IC193-005845

07.12.2016

Ersatz des Schaltschützes und des Thermorelais des Motors Art.-Nr. IC571100172 und IC571200173 zusätzlich zum Ersatz des IE2-Motors Pastomaster 400V/50Hz

Für KIT Art.-Nr.: IC193-005846

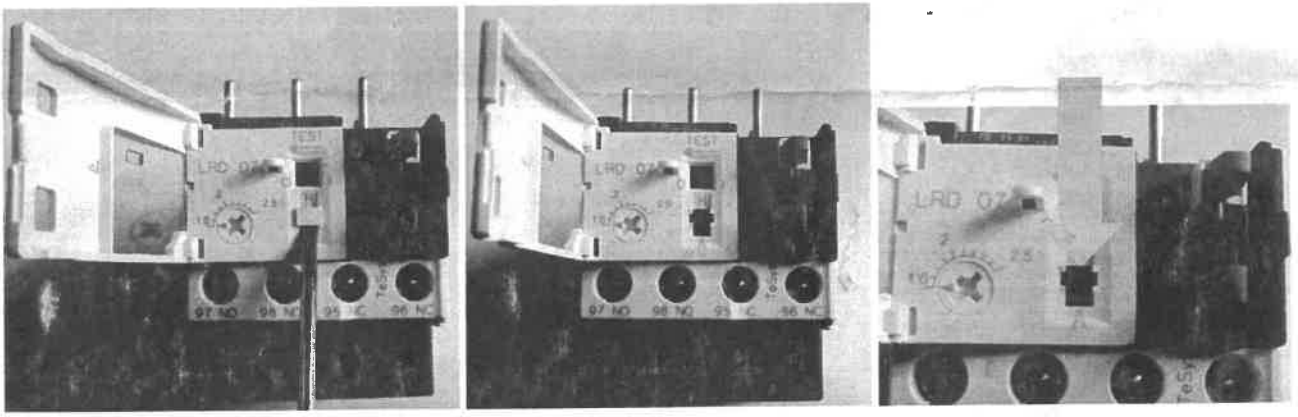
Wurde der Motor Art.-Nr. IC552121516 durch den neuen der Klasse IE2 IC552121518 ersetzt, es ist notwendig, auf den Stromkasten zuzugreifen, den Schaltschütz (TTA) und das Thermorelais des Rührwerks (RTA) durch die zu ersetzen, die im KIT (IC571100172 und IC571200173) enthalten sind. Auf den Nennwert des Motors einstellen und durch Verstellen des Hebels in die Postion „A" wieder auf den automatischen Betrieb umschalten. Dabei das folgende Verfahren einhalten:

Die Maschine einschalten und überprüfen, dass der Motor im Uhrzeigersinn dreht.
Sollte dies nicht der Fall sein, durch das Umstecken von zwei Phasen der Motorversorgung die Drehrichtung ändern.
Den Stromkasten wieder schließen und versiegeln.
